☒ Visite de contrôle lors de la vente d'une unité d'habitation (RGIE art. 276bis) (Prescriptions GRD)

CONTROLE D'INSTALLATION ELECTRIQUE BASSE TENSION ALIMENTEE PAR LE RESEAU DE DISTRIBUTION BT

ADRESSE DE L'INSTALLATION: Ar 7 Deschamps 136

Rapport No 132 709 1/1.

TABLOU APPORTMENT:

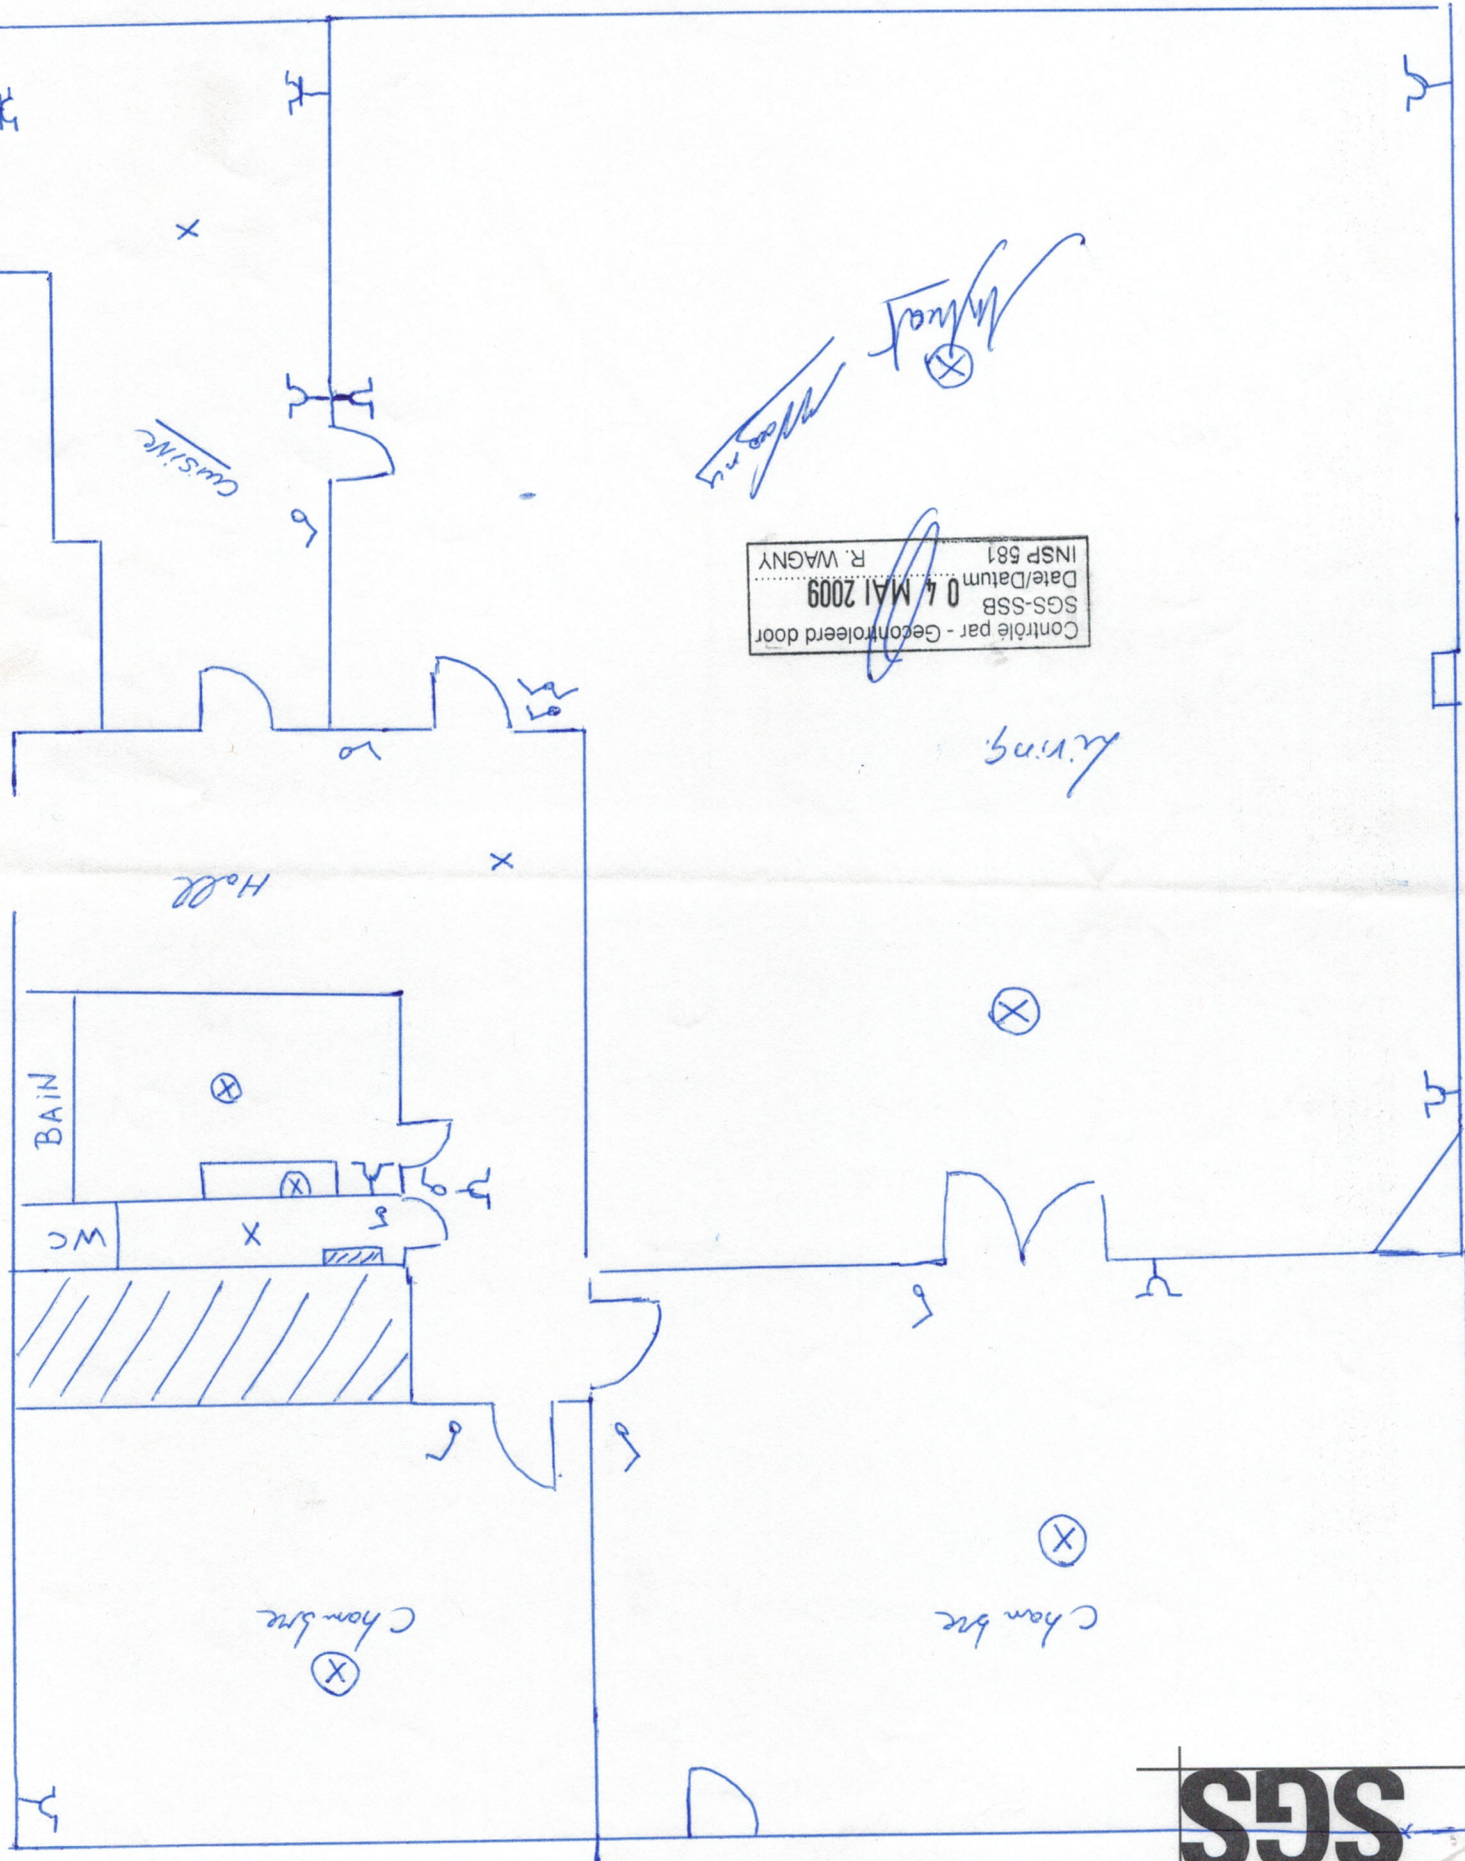
- Placer différentiel en terre d'installation (cav)
- liaison entre différents de Protection à réaliser
- en minimum 6 m²
- les appareils de classe I doivent être raccorder à la terre.
- Intensité nominale des circuits non adaptés à la protection (circuit 4)
- Placer des protections fusible adaptés avec le CARTA ou coffret C MAURIS contact avec embases)
